Mairie de l'Île d'Yeu

MODIFICATION DU PLAN LOCAL D'URBANISME NOTICE EXPLICATIVE

Modification du PLU approuvé par DCM 25 OCT. 2016 octobre 2016

■ A°- L'intégration du secteur Ah au lieu-dit Chiron-Bonnet

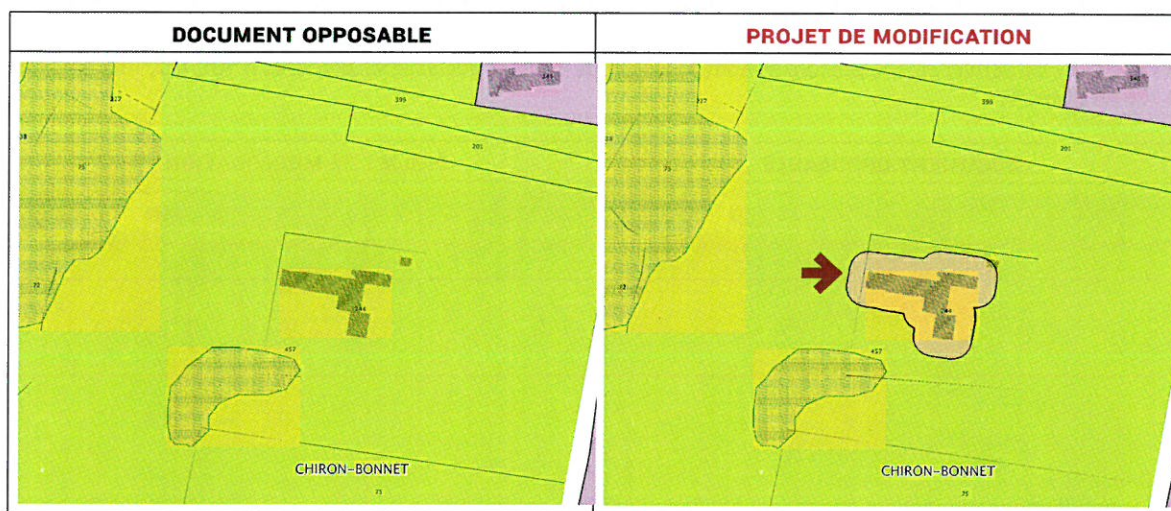
Lors de l'envoi du plan de zonage à destination du contrôle de légalité, une erreur de superposition de zonage

a été opérée entraînant la non visibilité du secteur Ah (1 403 m²) au sein du secteur Ae. La mise en place du secteur Ah avait déjà été sollicitée lors de l'enquête publique, modification validée par la ville lors de l'approbation du document. Il ne s'agit ici que de la correction d'une erreur matérielle s'agissant d'un problème d'affichage de couche.

La présente rectification d'une erreur matérielle informatique n'a pas pour conséquence de réduire un espace agricole.

■ B*- L'intégration d'un secteur Nh au lieu-dit Ker Pierre L'Âne

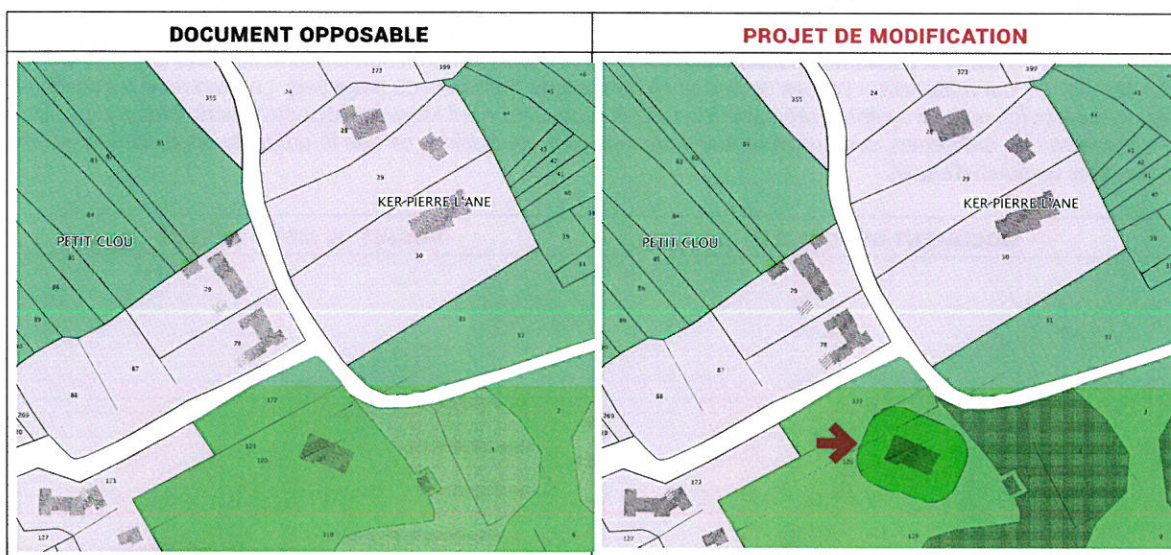
Durant la phase de construction du PLU, un important travail de localisation des constructions principales édifiées en zone naturelle a été opéré. Dans ce cadre, les auteurs du PLU ont été conduits à mettre en place un zonage Nh permettant des droits à construire extrêmement cadrés (principe de l'extension mesurée et limitée). Néanmoins, une construction a été oublié (parcelle CN119 au lieu-dit Ker Pierre l'Âne), soit 1 019 m².

Cette modification du zonage ne vient pas bouleverser l'intégrité des zones naturelles et s'inscrit dans la philosophie globale du projet initial.

■ C°- La modification du périmètre de la zone 1AUa des Rieux

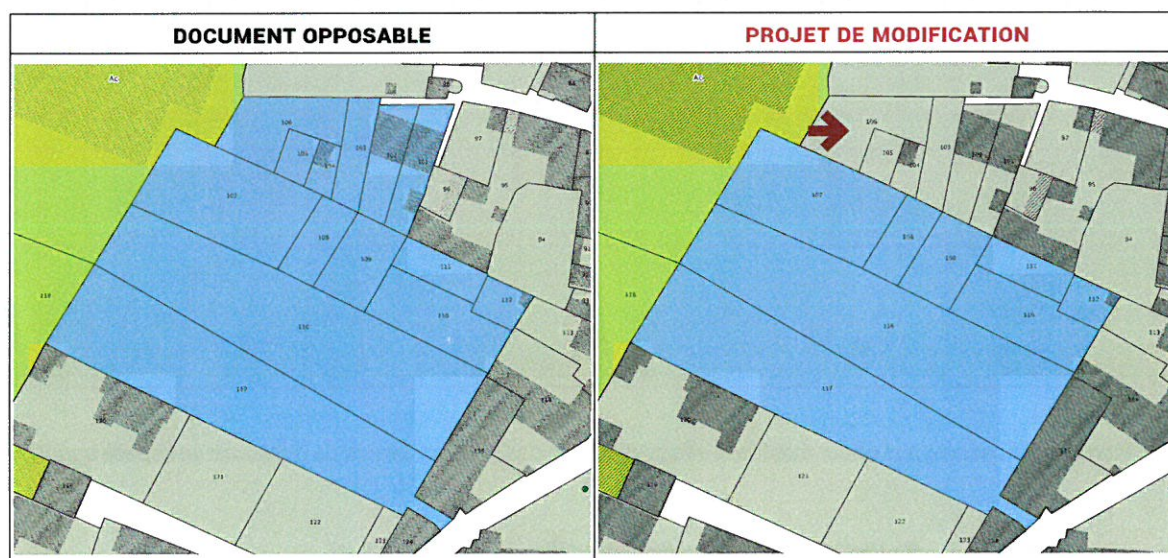
Au moment de l'approbation, un pétitionnaire a déposé un projet venant ainsi «contrarier» le projet de Vendée Habitat en zone 1AUa Les Rieux. De fait, l'intégrité du périmètre 1AUa ne peut être maintenu en l'état dans le projet de modification. Ce dernier entend prendre en compte les coups partis et déclasser les parcelles n°101, 102, 103, 104, 105 et 106 en zone UP.

La modification de la zone 1AUa au profit de la zone UP, à savoir une réduction de 670 m², ne vient pas modifier le tableau des superficies du Rapport de Présentation.

■ D°- Les corrections de deux EBC oubliés lors de la phase de consultation

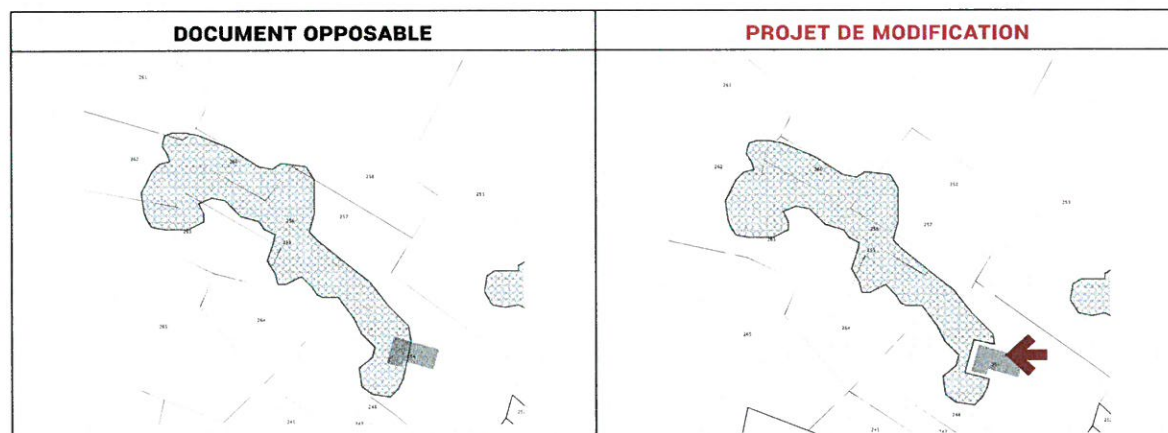
Suite à l'enquête publique, certains administrés avaient demandé un repositionnement des Espaces Boisés Classés (EBC) pour matérialiser l'accès de certaines habitations (actuelles ou projetées). La commune a consenti à ces demandes (cf. note de synthèse préalable à la Délibération du Conseil Municipal d'approbation). Néanmoins, dans le traitement des différentes demandes certains secteurs ont été oubliés, ce que le projet de modification entend régler dans un souci d'équité.

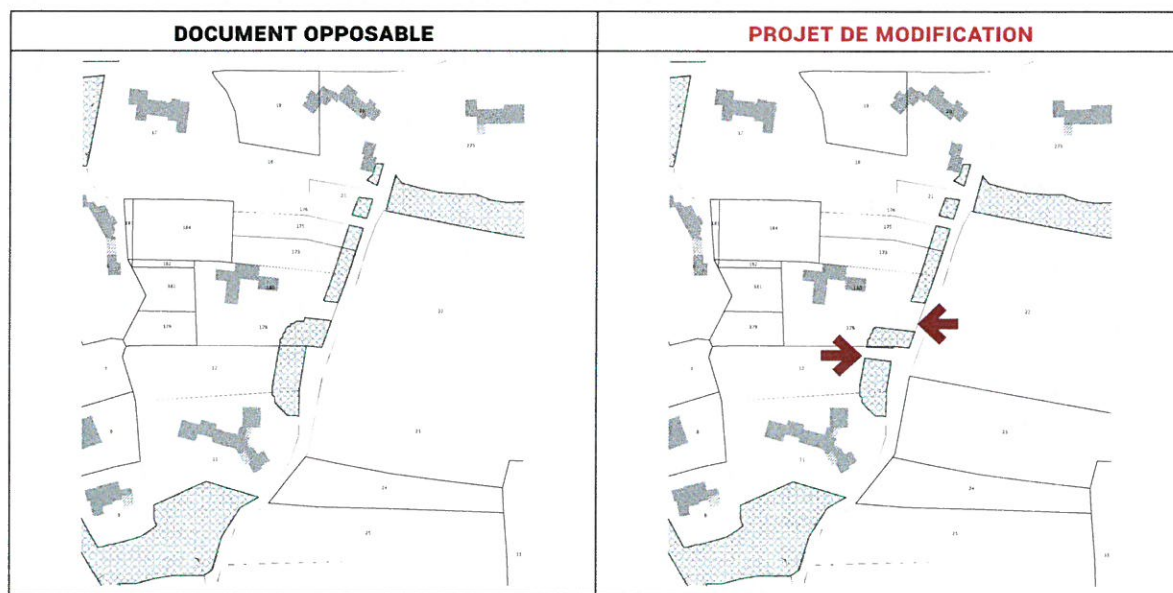
La matérialisation de cet EBC au lieu-dit Le But est en fait une erreur matérielle, le poncif EBC étant portée en superposition d'un bâtiment.

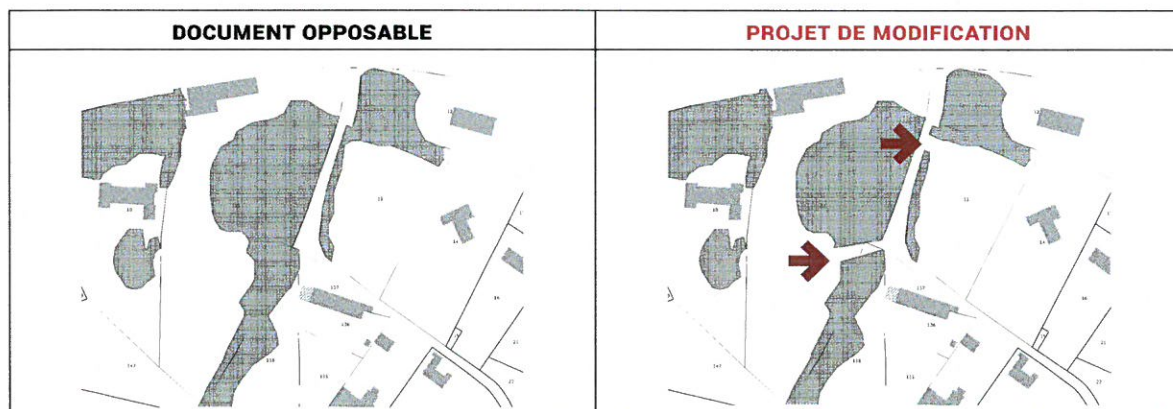
Au lieu-dit Les Petits Vergers, et dans la logique opérée entre l'arrêt de projet et l'approbation du PLU, deux accès à des parcelles constructibles en UHa ont été corrigés afin de ne pas entraver le caractère constructible des parcelles n°12 et n°178, apportant ainsi une réponse concrète en matière de densification et de limitation de l'étalement urbain.

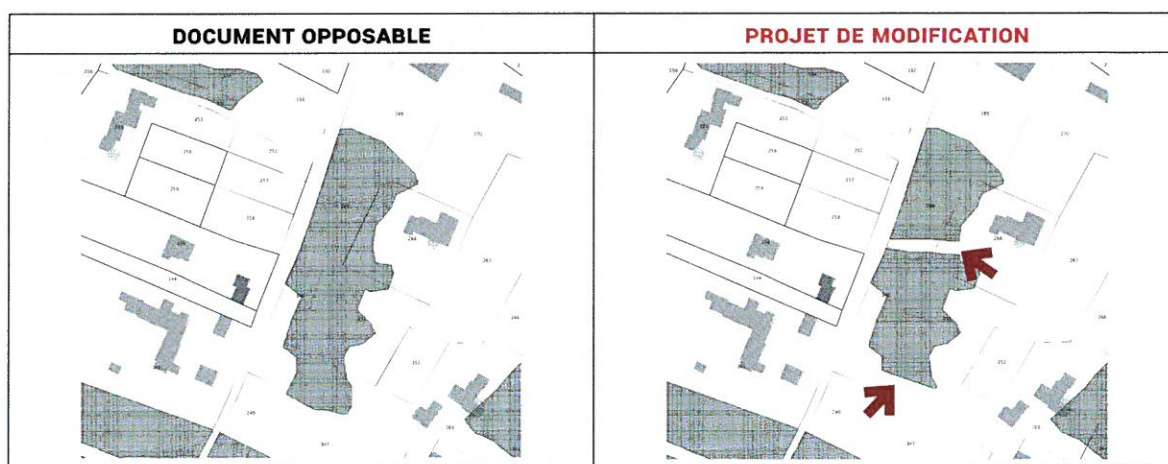
Au lieu-dit Caillou Blanc, une correction est apportée pour permettre l'accès à la parcelle n°31.

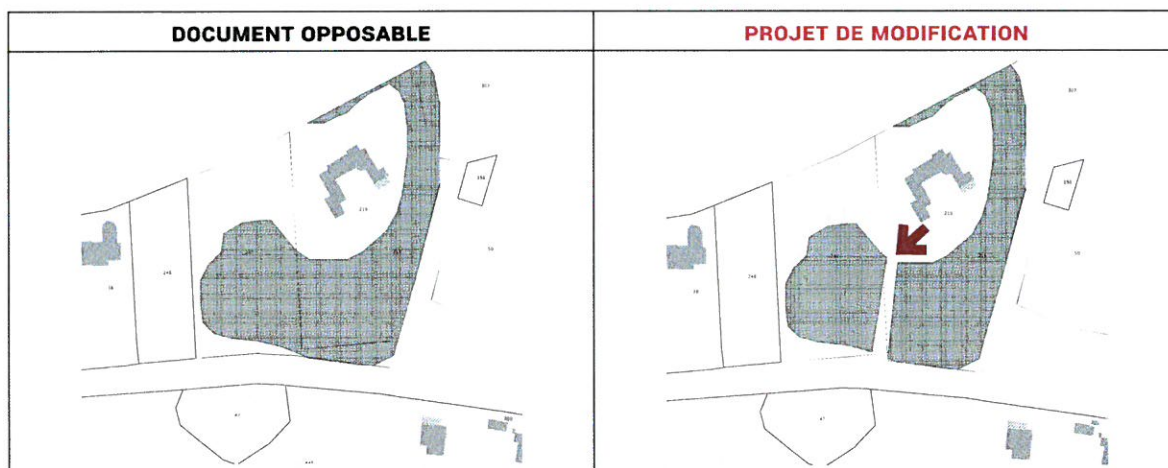
Dans le même état d'esprit et pour rester cohérent avec le travail opéré avant l'approbation du document, le projet de modification ouvre un accès dans l'EBR situé au lieu-dit le Grand Mur.

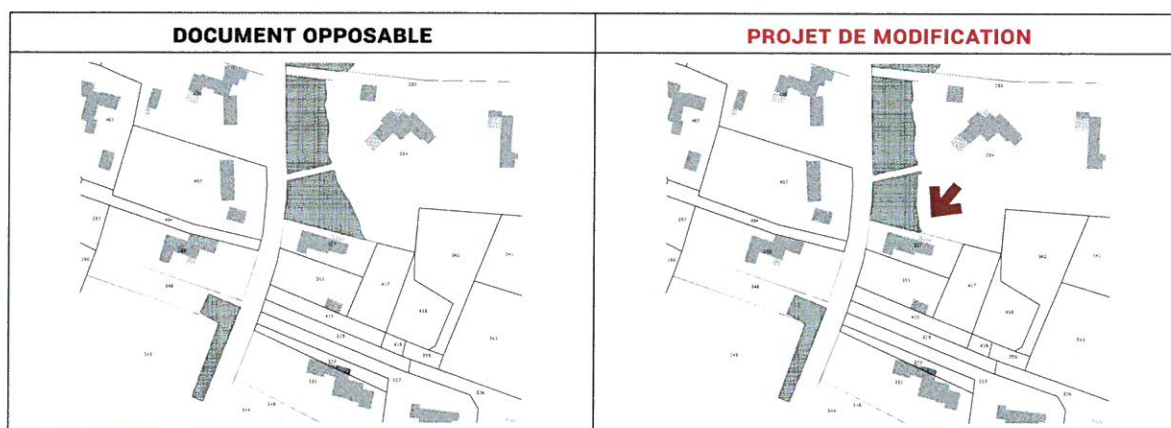
Le PLU en vigueur a omis de matérialiser l'accès à la maison située sur la parcelle n°219 au lieu-dit La Pougne.

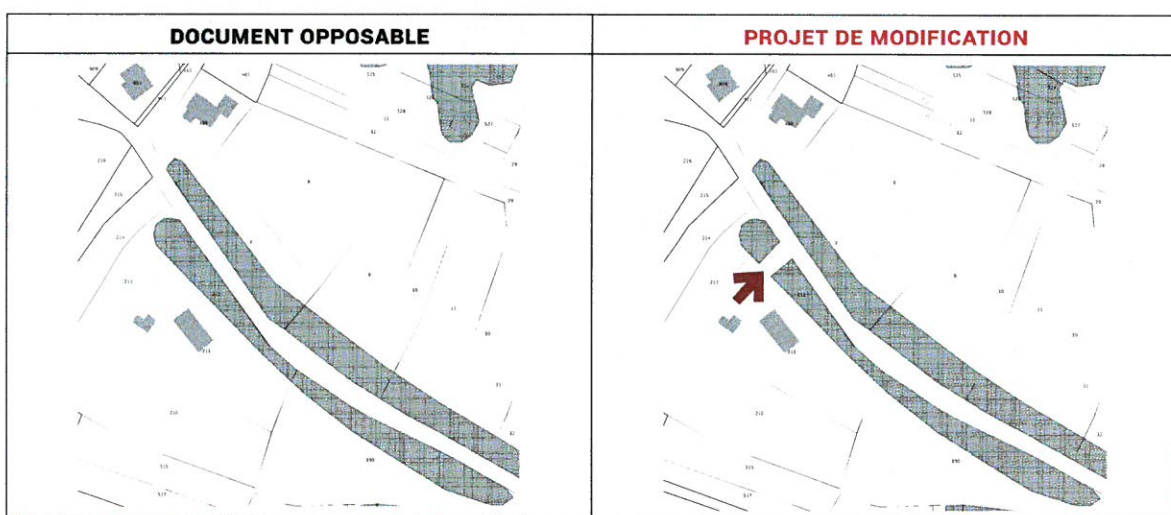
En ce qui concerne le lieu-dit Ker Beau Temps (Marais Salé), une re-délimitation de l'EBR a été opérée sur la partie sud-est, les boisements n'existant plus après observation sur le terrain.

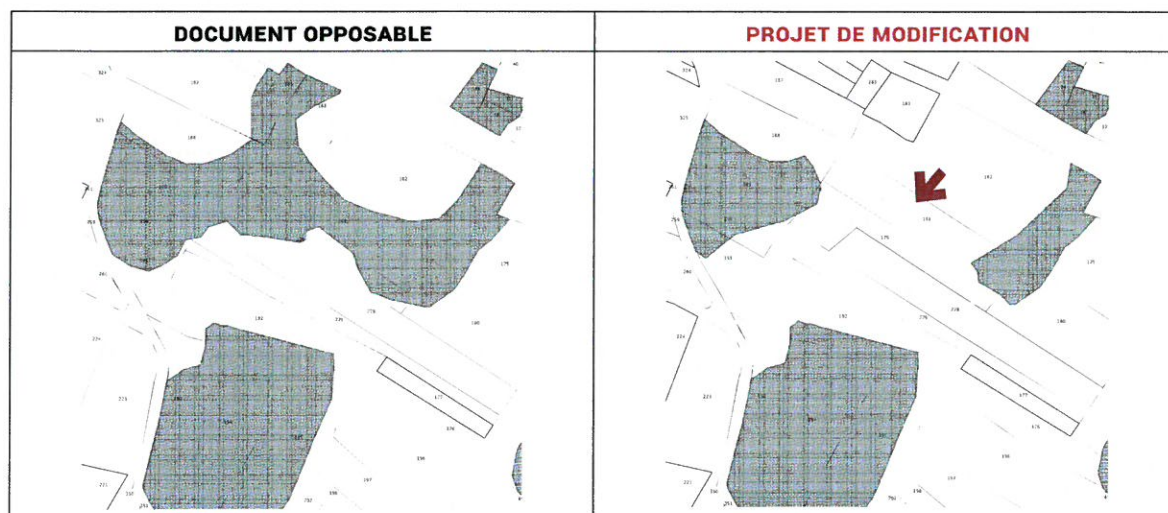
Au lieu-dit La Grande Rémangère, un accès est détourné pour permettre l'entrée du bâtiment présent sur la parcelle n°211.

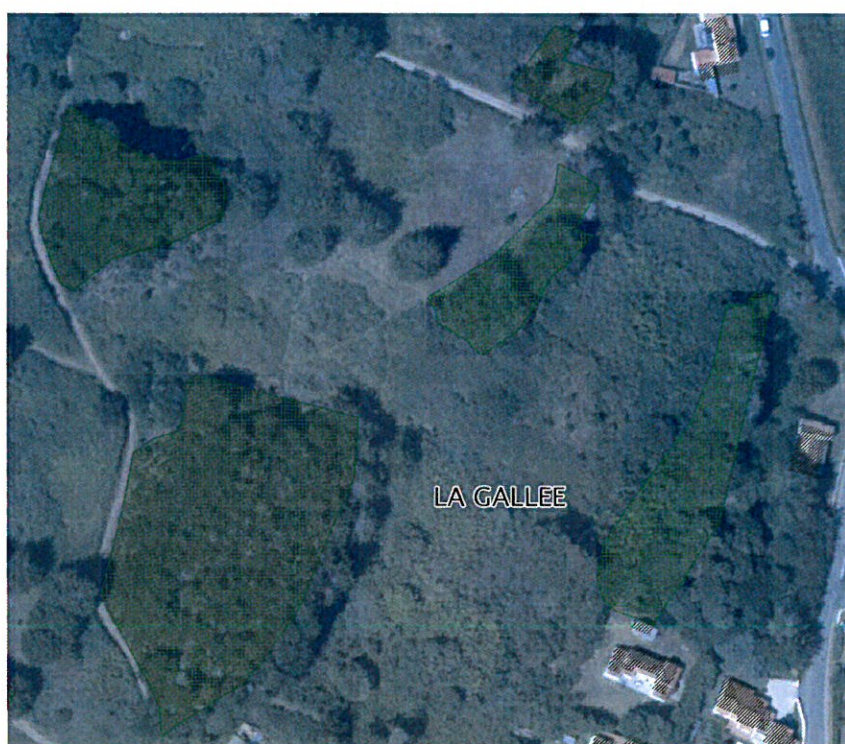
L'inventaire des EBR du lieu-dit La Gallée a été opéré à partir de l'orthophoto 2009. Or, des relevés terrain, que confirment l'orthophoto 2013, permettent de redessiner le périmètre des EBR sur ce site. Le projet de modification entend refléter la réalité du terrain.

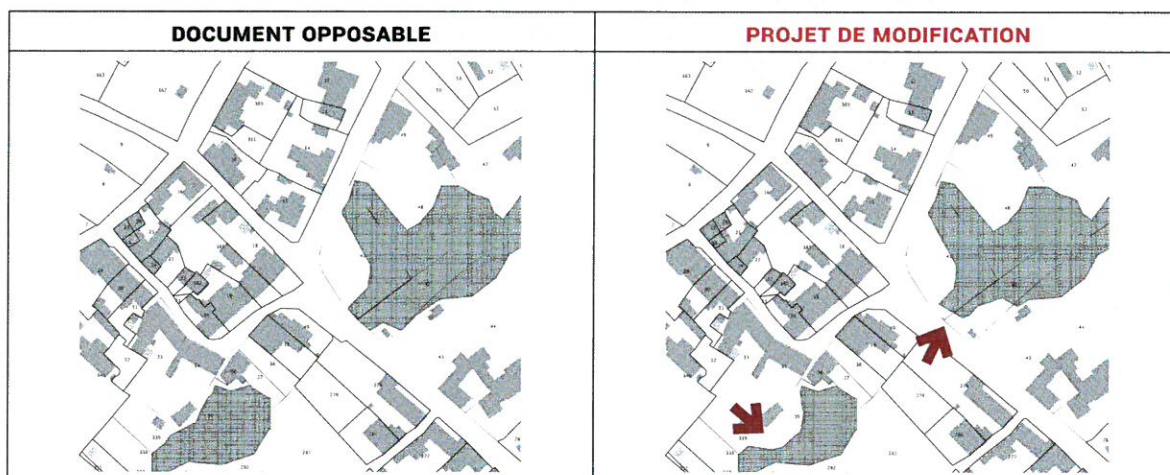
Le Trou Doulard fait l'objet de légers ajustements reprenant les véritables contours des boisements existants.

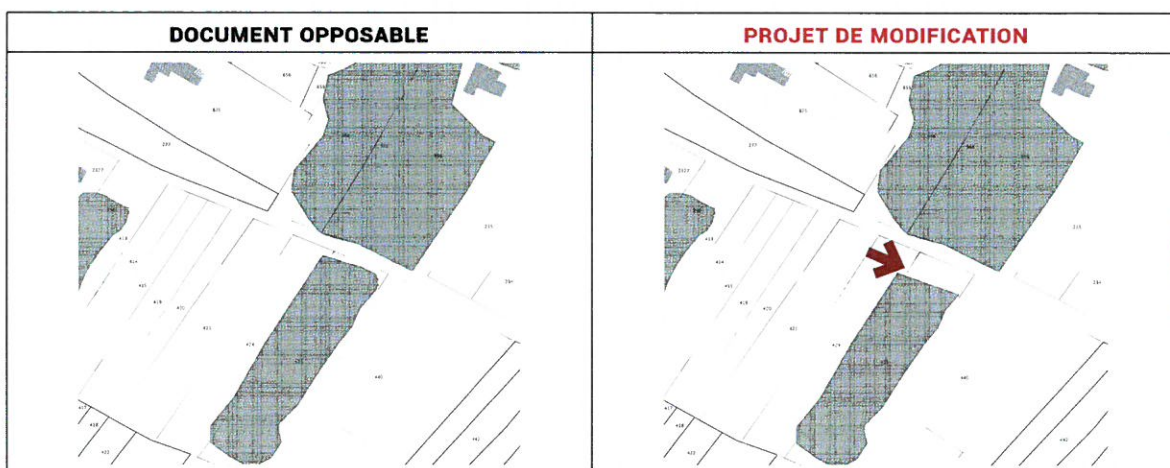
Au lieu-dit Grosse Roche, un ajustement de l'EBR a été opéré en adaptant la délimitation aux espèces boisées existants en recul de la voirie.

■ La modification de l'ER n°2

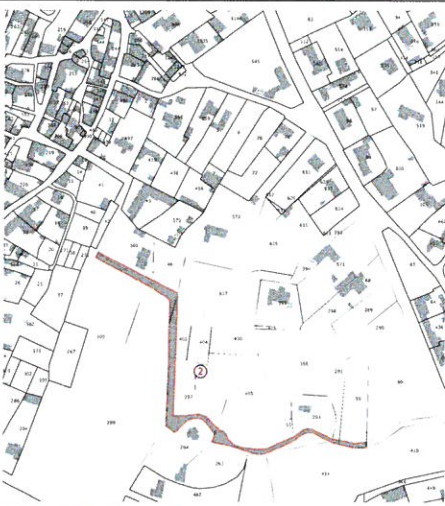
A posteriori de l'approbation du PLU, la commune a reçu les administrés concernés par le «barreau central» de l'emplacement réservé n°2. Un des souhaits émis était de ne pas couper la propriété en deux (parcelles n°299 et n°617). Sans compromettre, l'objectif de maillage du chemin du père de Montfort, la mairie a consenti à redessiner le tracé tel qu'il avait été prévu initialement. Ainsi, le chemin du Père de Montfort est directement relié au chemin Chiron Coutret (nouveau tracé proposé à l'Ouest) ; celui-ci reprend le tracé public du chemin du Père de Monfort (en direction de la chapelle) avant d'aboutir à la rue du Moulin Maingourd à l'Est.

N°	Nature emplacement réservé	superficie	bénéfic.	N°	Nature emplacement réservé	superficie	bénéfic.
2	Aménagement cheminement doux	1 334 m ²	Mairie	2	Aménagement cheminement doux	961 m ²	Mairie

■ La modification de l'ER n°41

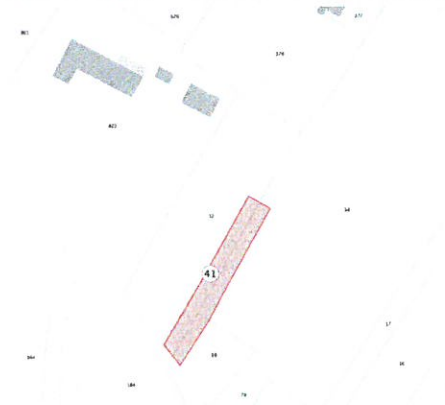
La modification du tracé de l'ER n°41 (entre les lieux-dits La Pulante et Les Roses) résulte d'une remarque du propriétaire indiquant un mauvais positionnement. Lors de l'approbation du PLU, il n'avait pas été possible d'accéder à cette propriété privée, le positionnement de l'ER avait alors été établi sur la base d'une photographie aérienne. Après accord du propriétaire, une vérification terrain ainsi qu'un relevé GPS a permis d'affiner le tracé et l'emprise foncière nécessaire à la réalisation d'un aménagement en vue de la valorisation du patrimoine.

N°	Nature emplacement réservé	superficie	bénéfic.	N°	Nature emplacement réservé	superficie	bénéfic.
41	aménagement valorisation patrimoine	255 m ²	Mairie	41	Aménagement valorisation patrimoine	208 m ²	Mairie

Exemple des modifications apportées

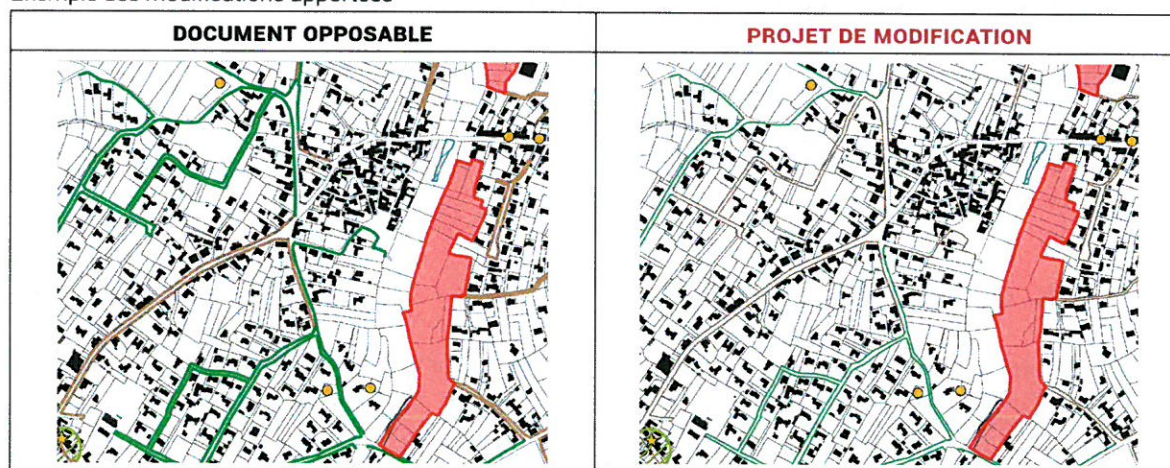
Suite à des réclamations de plusieurs habitants concernant, la commune a souhaité assouplir les prescriptions des séquences de murets. Dès lors, une nouvelle campagne de terrain a été opérée afin d'ajuster de façon plus souple les séquences de murets telles que portées dans la planche PIOD.
